桶川都市計画下水道の変更について（市決定）

令和 6 年 1 1 月 1 9 日
桶川市

議案第1号 桶川都市計画下水道の変更について（市決定）

桶川都市計画下水道の変更（案）（桶川市決定）

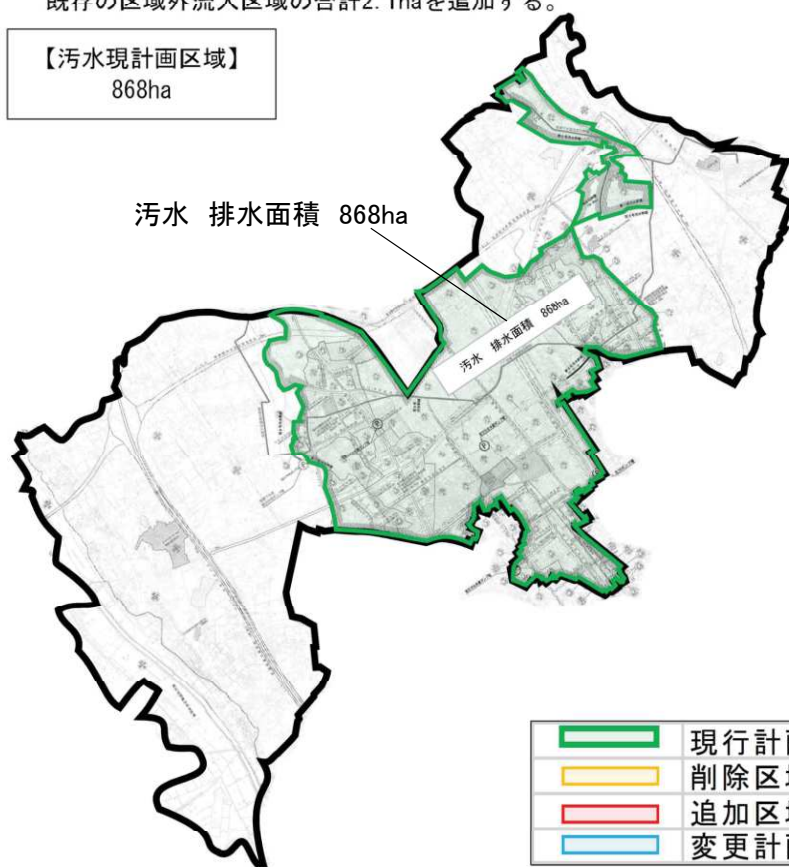
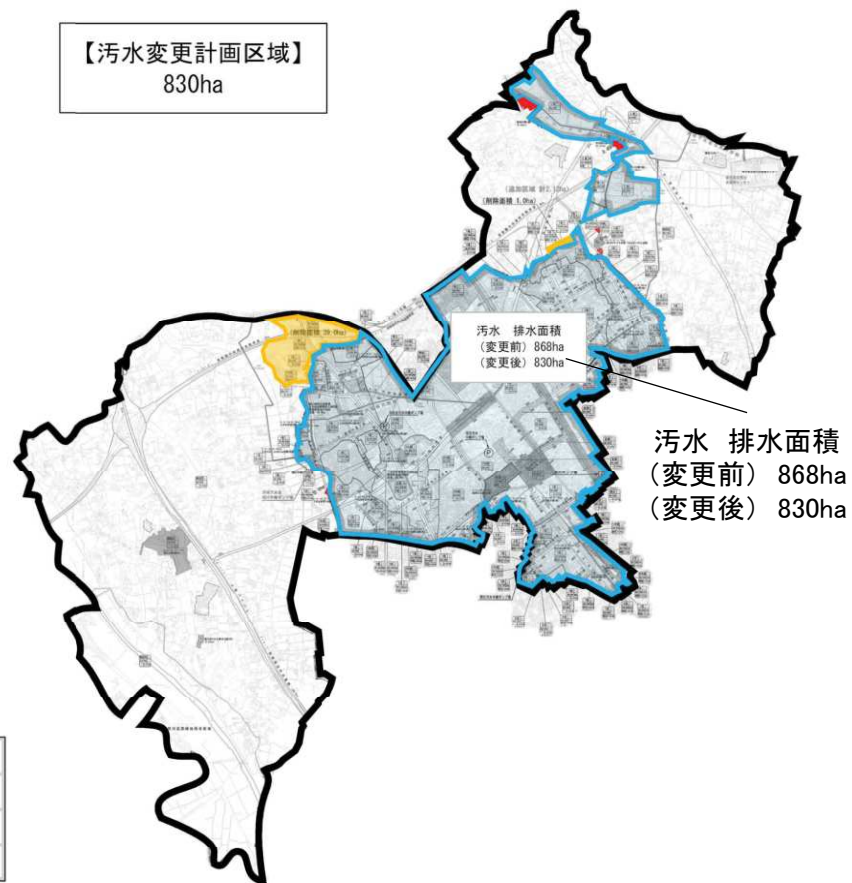
- ・ 汚水雨水共通
上日出谷北部地区区域39haと坂田区域1haについて計画決定区域から削除する。
- ・ 汚水
既存の区域外流入区域の合計2.1haを追加する。

【汚水現計画区域】
868ha

【汚水変更計画区域】
830ha

議案第 1 号 桶川都市計画下水道の変更について（市決定）

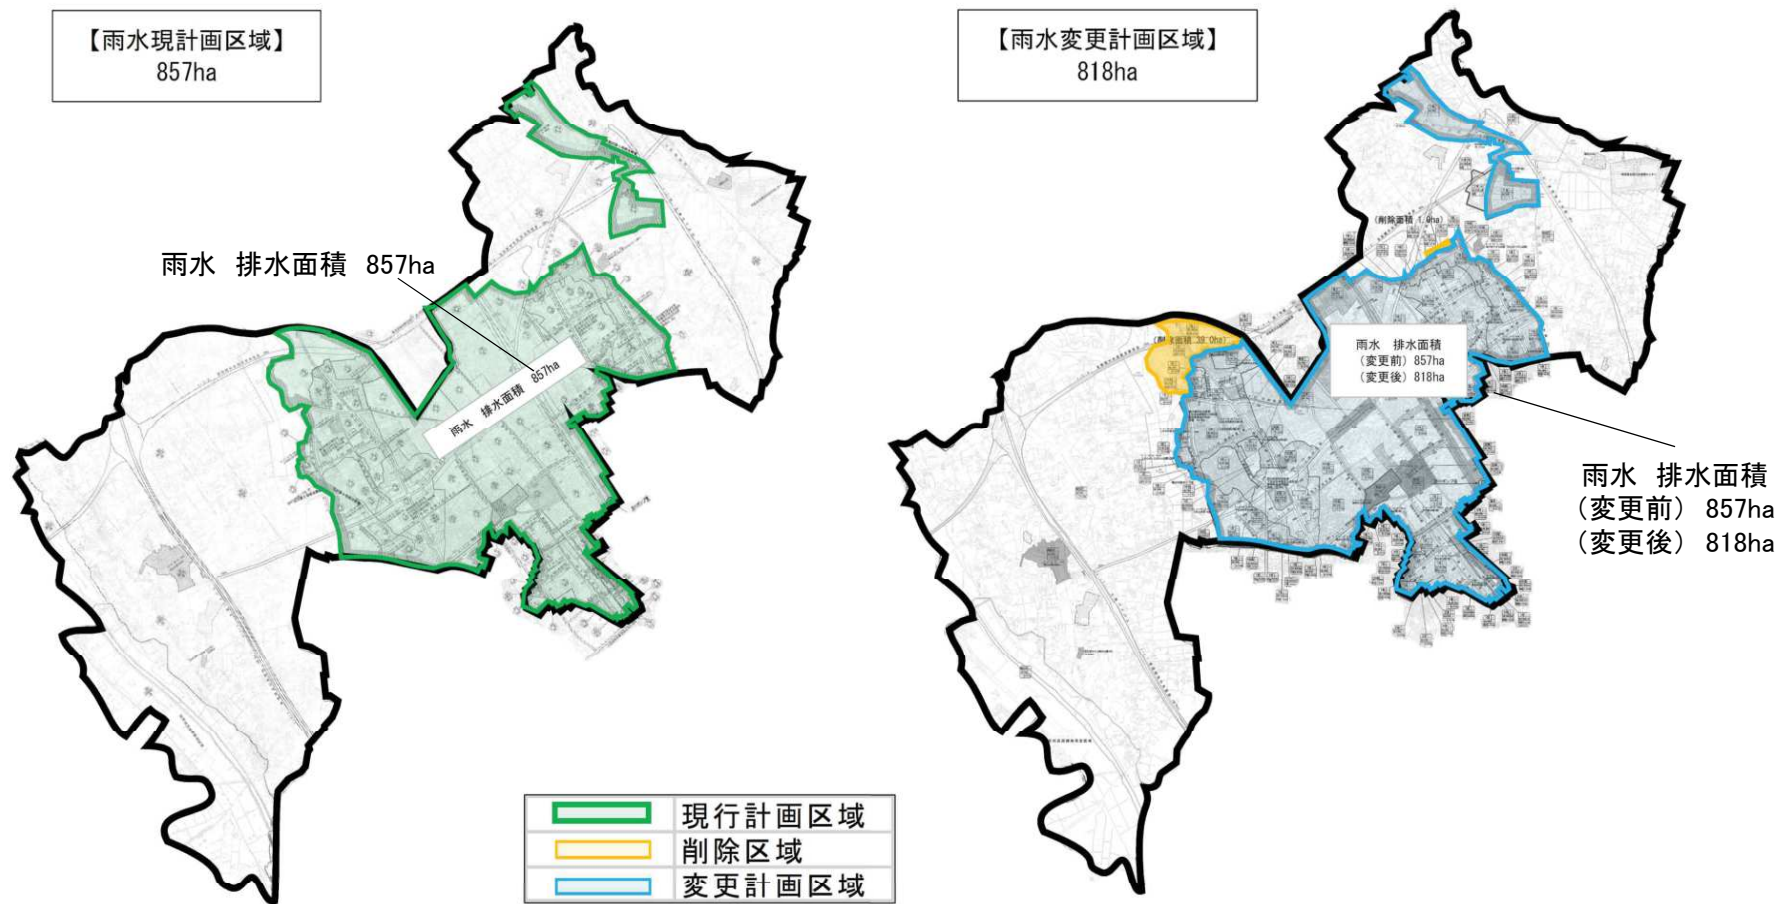
上日出谷北部地区（約39ha）の変遷

暫定逆線引きによる**暫定市街化調整区域**への編入

地権者の合意形成を踏まえ用途地域の廃止（無指定）

恒久的に市街化調整区域

資料 1-7 P.1
(汚水計画図)

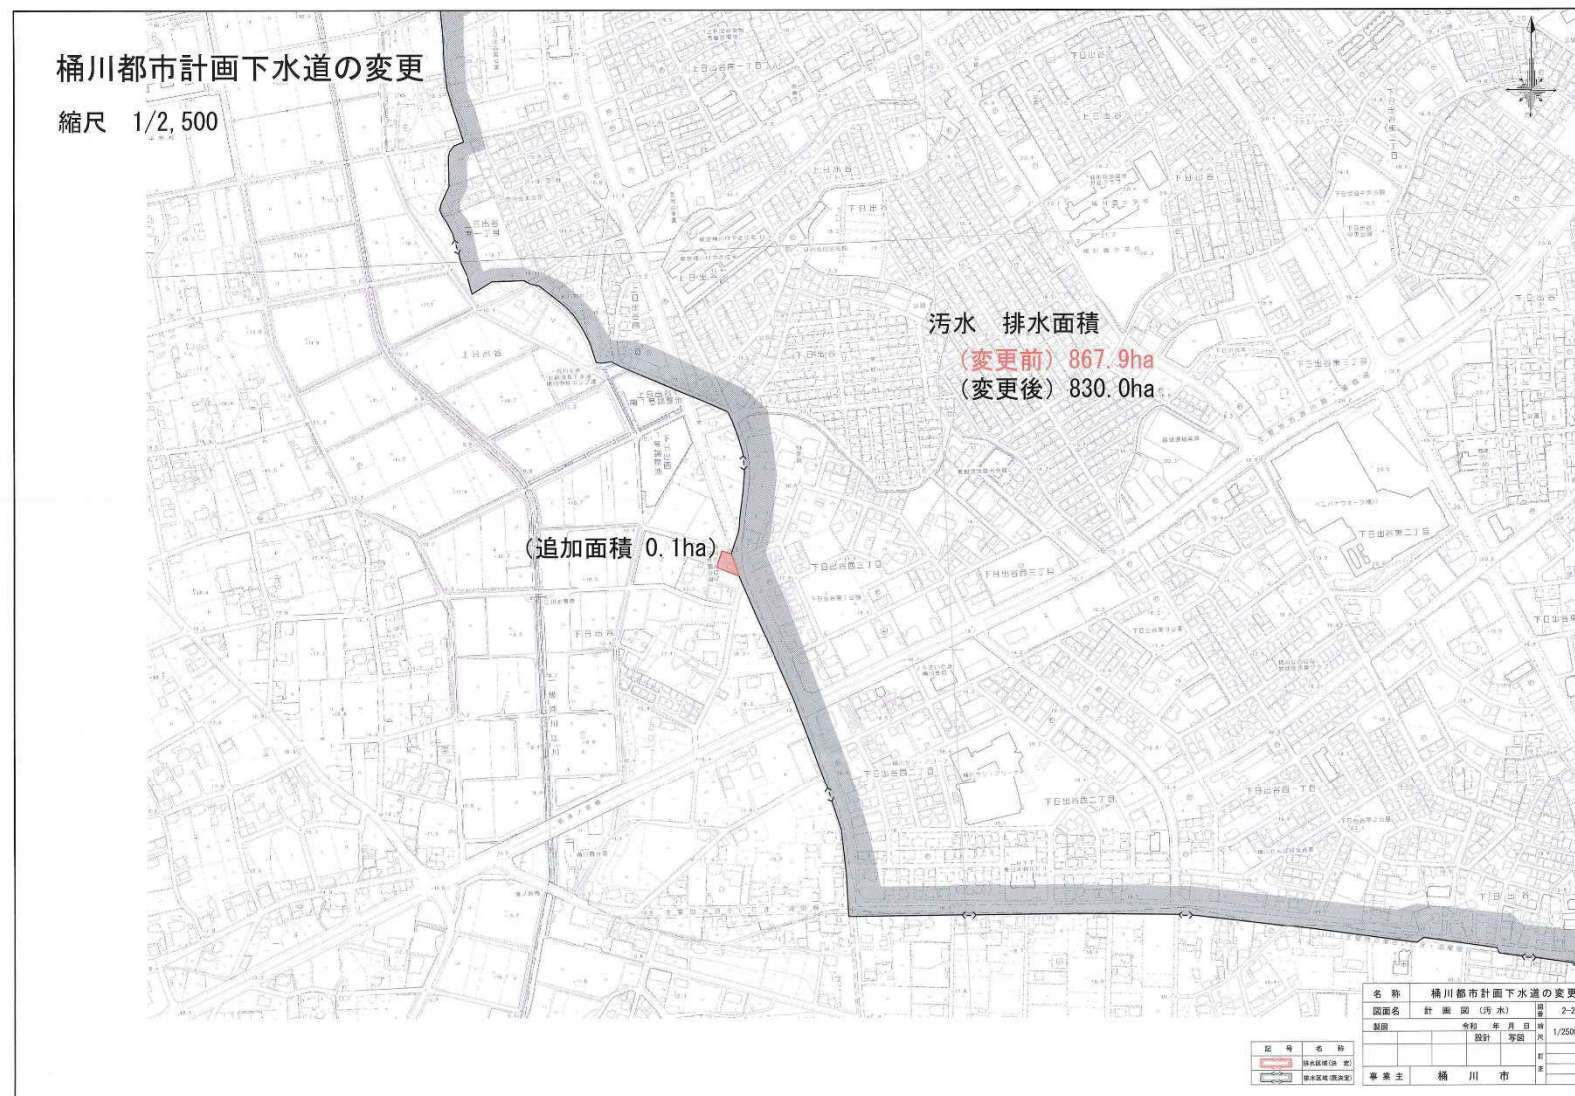
汚水排水区域について、本市の現状や将来の見通しを踏まえ、効率的な下水道事業の運営を実施するため、上日出谷北部地区39.0haと坂田地区1.0haの削除と、区域外流入となっている地区2.1haの追加をするものです。

名称	桶川都市計画下水道の変更		
図面名	計画図(汚水)	図番	2-2
製図	令和 年 月 日	縮尺	1/2500
設計	写図		
事業主	桶川市	訂正

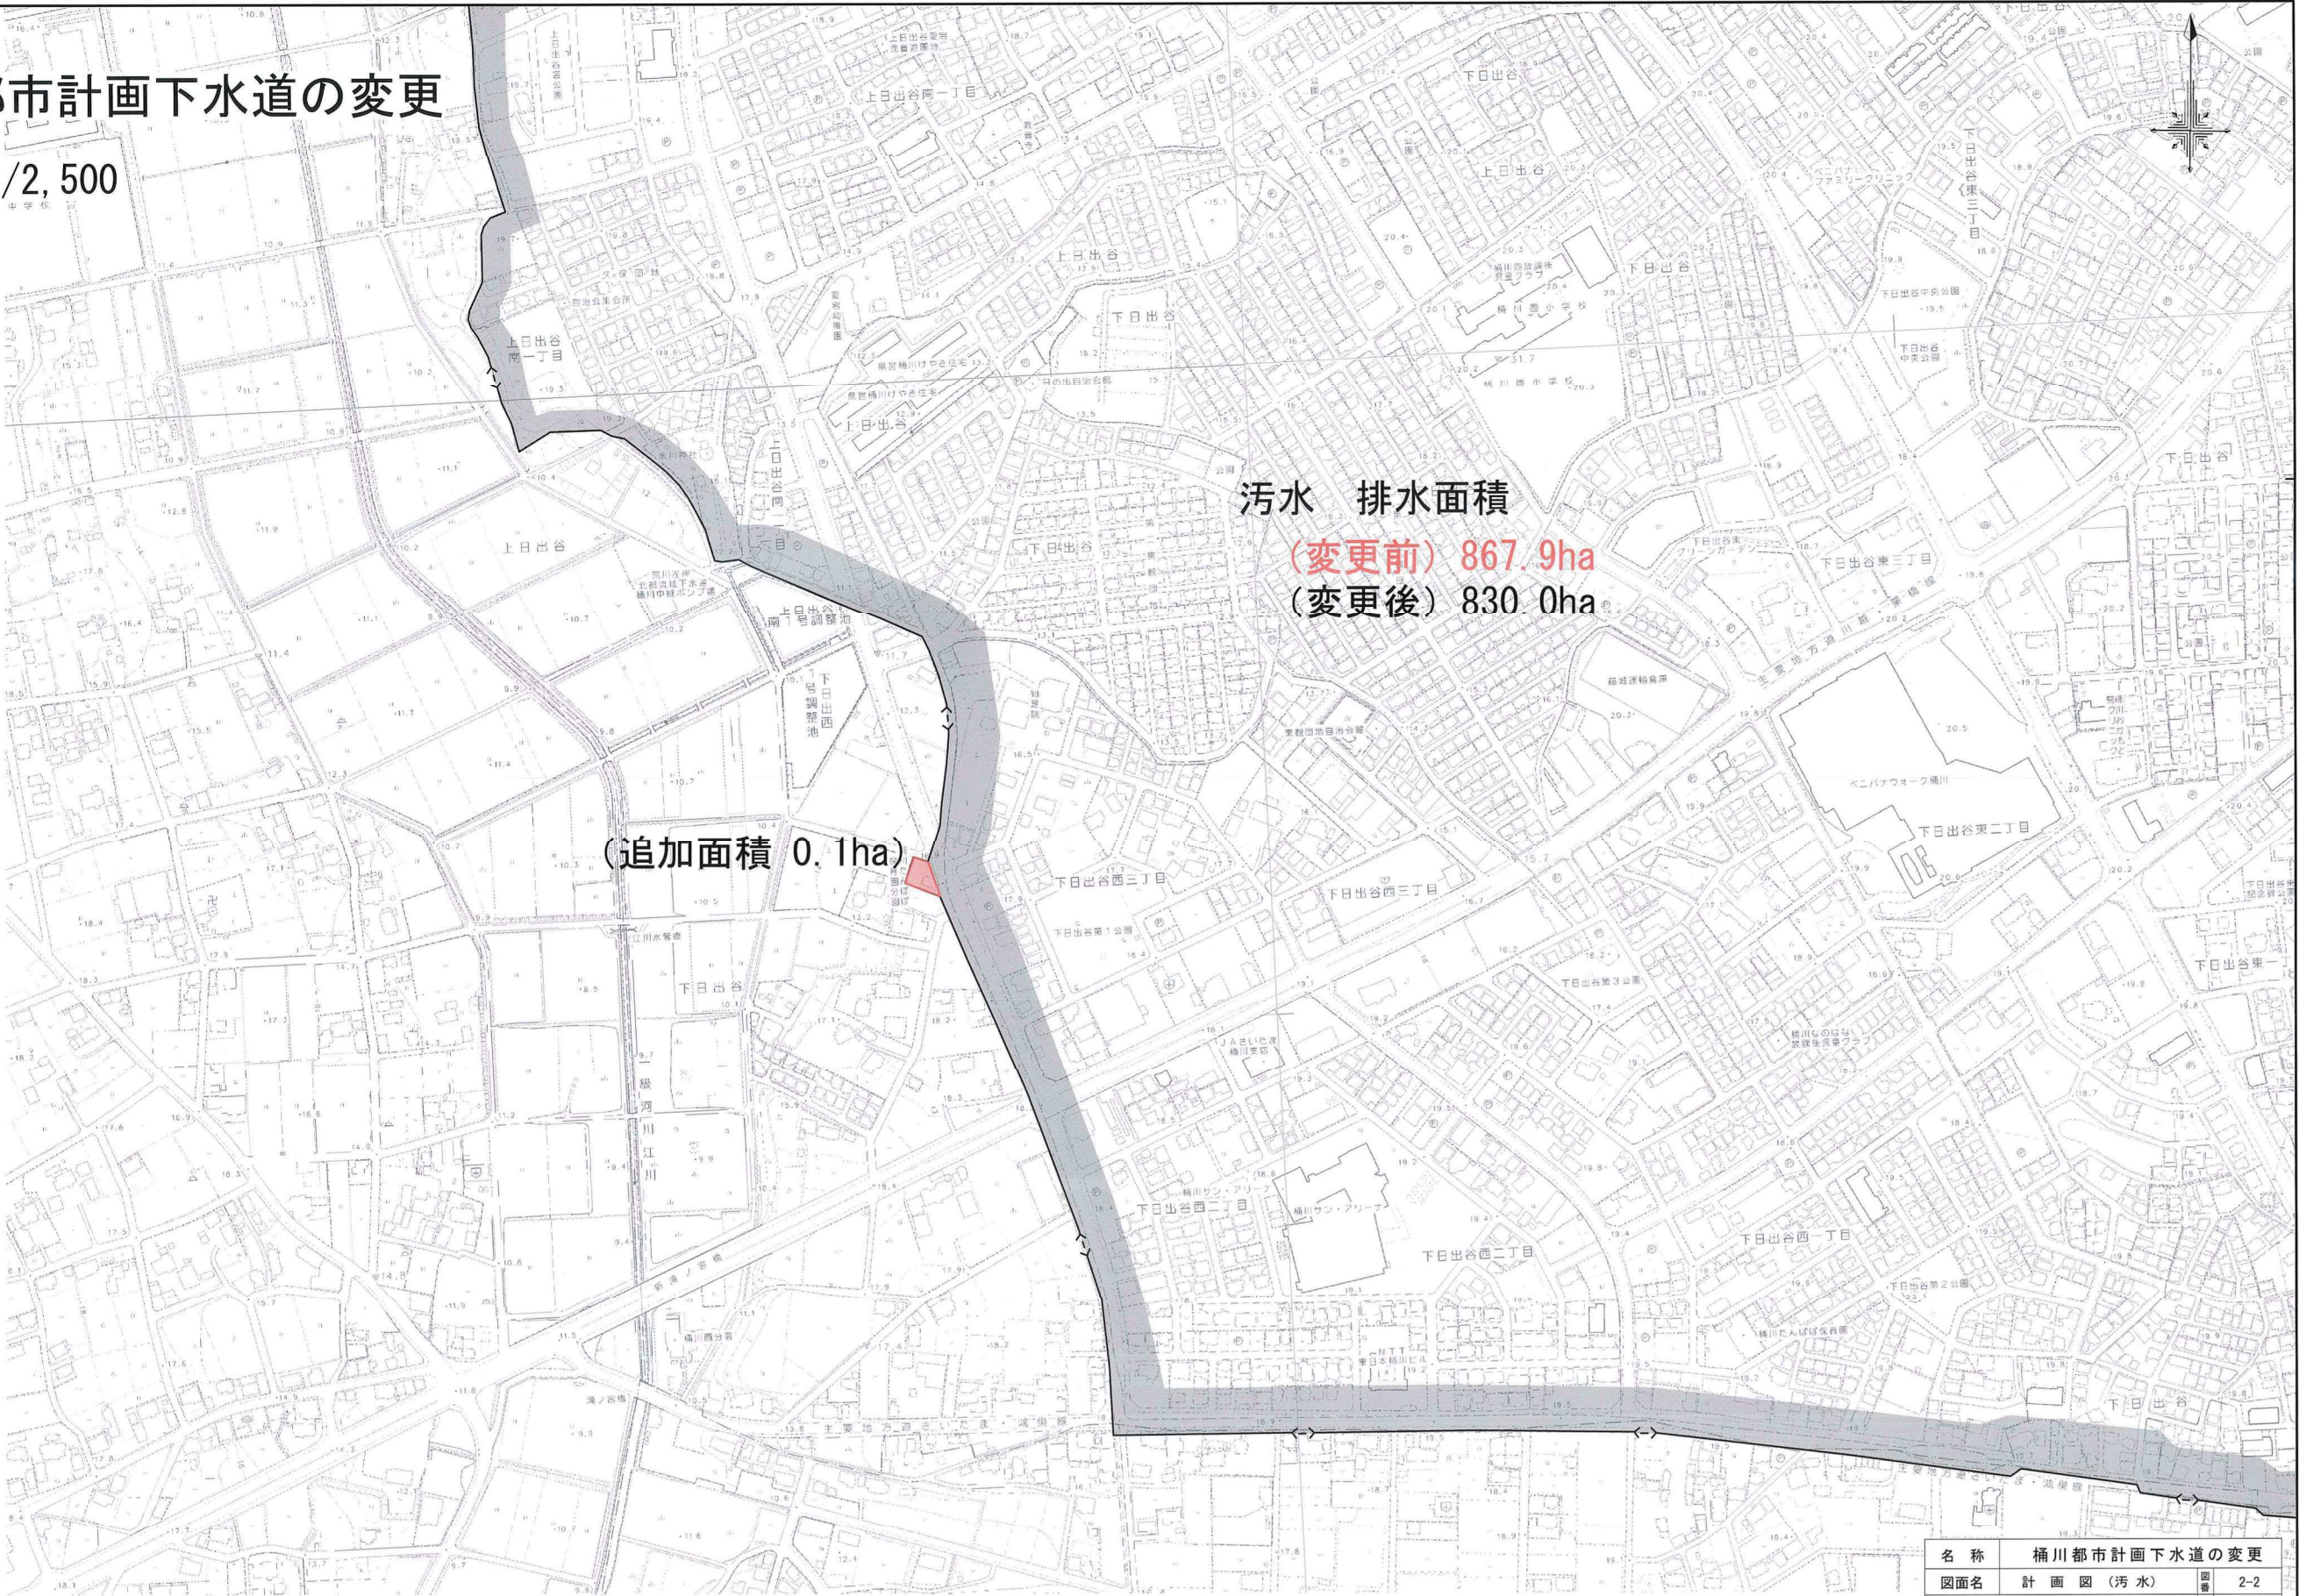
汚水 排水面積
(変更前) 867.9ha
(変更後) 830.0ha

(追加面積 0.1ha)
